dossier n° PC 062 497 19 00030

pour : la construction d'un parc photovoltaïque

Demande de Permis de Construire PC 062 497 19 00030

Réponse à la demande de pièces manquantes du 19/12/2020

Figure 1 - Equipements et installations sur le site du projet

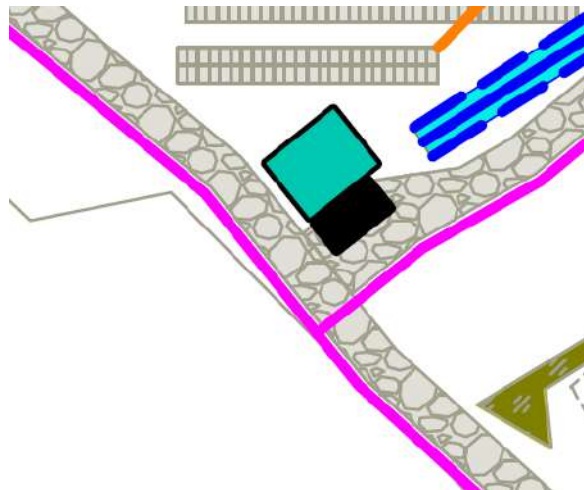
- **PC 2 : - faire apparaître l'ensemble des réseaux et leurs points de raccordement. En cas d'impossibilité, fournir un plan complémentaire.**
 - **Faire figurer les bassins éventuels de stockage d'eau utilisable comme défense incendie (mentionner dans la PC4), vérifier dans l'intégralité des documents la cohérence des volumes (60 ou 120 m3)**

Les bassins de stockage d'eau déjà existants sur le site sont identifiés en couleur bleu ciel sur le plan ci-après. A noter que ces 2 bassins de stockage des eaux de ruissellement constituent également une réserve incendie pour l'ISDND. Leur usage est dissocié de la réserve incendie prévue dans le projet photovoltaïque. En ce sens, ils ne sont pas identifiés comme tels sur le plan de masse PC2 du projet.

Pour les besoins du projet solaire, une citerne incendie souple, de contenance 120 m³, est installée sur le site et identifiée sur le plan de masse PC2. Une aire de mise en aspiration (8m*4m) permettant la mise en station d'un engin est modélisée sur le plan de masse PC2. Lors d'une réunion de présentation du projet photovoltaïque le 3 septembre 2019 dans les locaux du SDIS 62 à Saint-Laurent Blangy, le SDIS a validé que l'installation d'une seule citerne incendie de 120m³ était suffisant sur la totalité du site.

Par ailleurs, le volume de cette citerne (120 m³) est corrigé dans l'intégralité des documents.

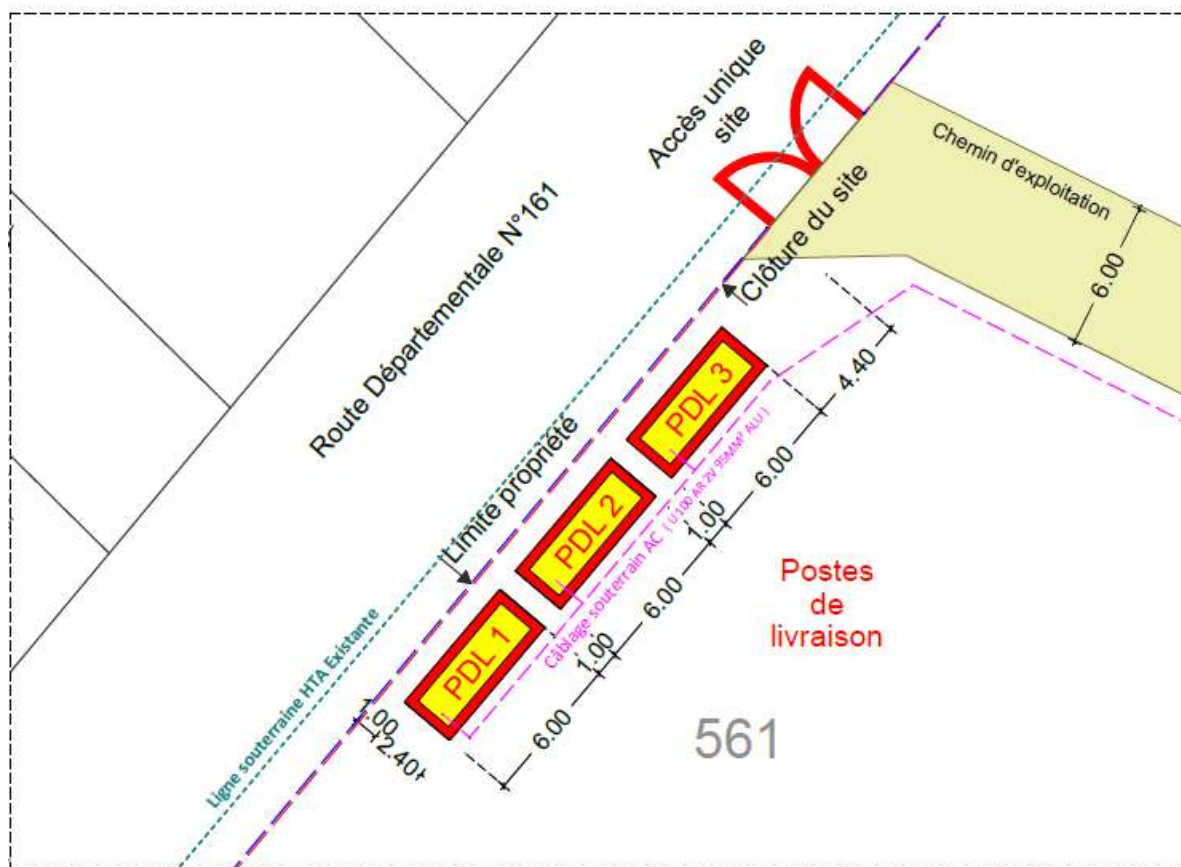
- Préciser les couleurs retenues pour le projet pour les modules (noir ou bleu) ainsi que les structures connexes (couleur acier ou aluminium) et enfin les postes préfabriqués.

Les modules seront de couleur bleu foncé, les structures seront de couleur grise et les postes préfabriqués de couleur claire (blanc cassé). L'étude d'impact et la PC4 sont actualisées en ce sens.
